**Structure**

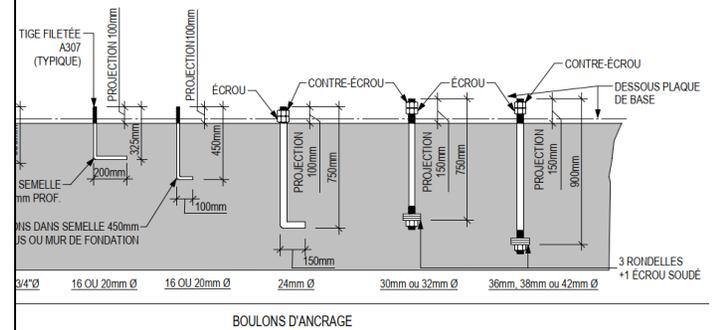
Au plan S-101, SVP fournir les détails de la colonne D-22

Veillez utiliser le même détail que la colonne à l'axe B-22.

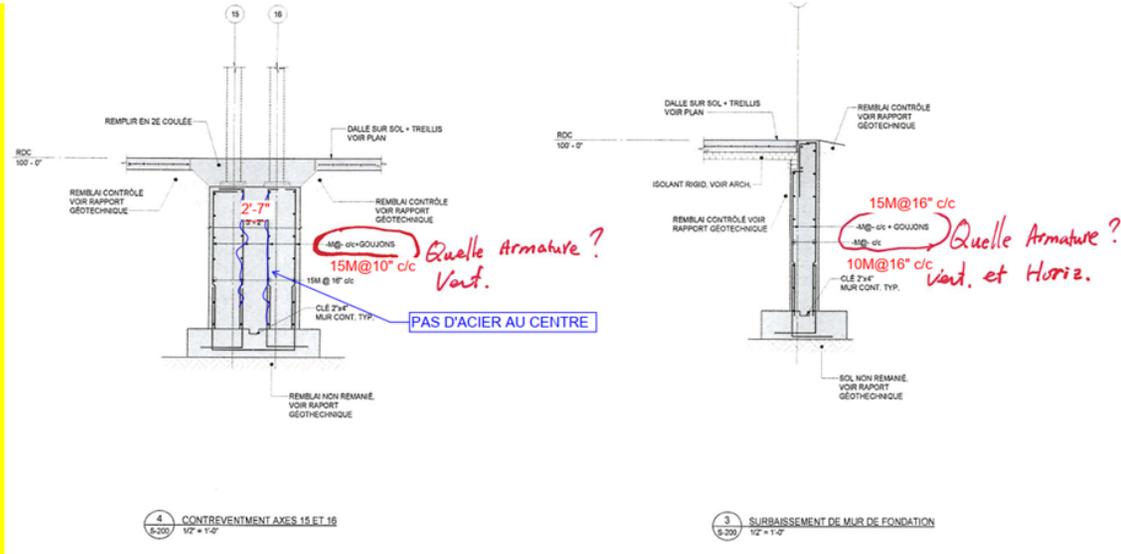
Est-il possible d'avoir les détails pour ancrage 32mm et 38mm?

Pour les ancrages 32mm et 38mm, SVP spécifier si c'est de l'acier B7 ou du A307.

Mettez du A307
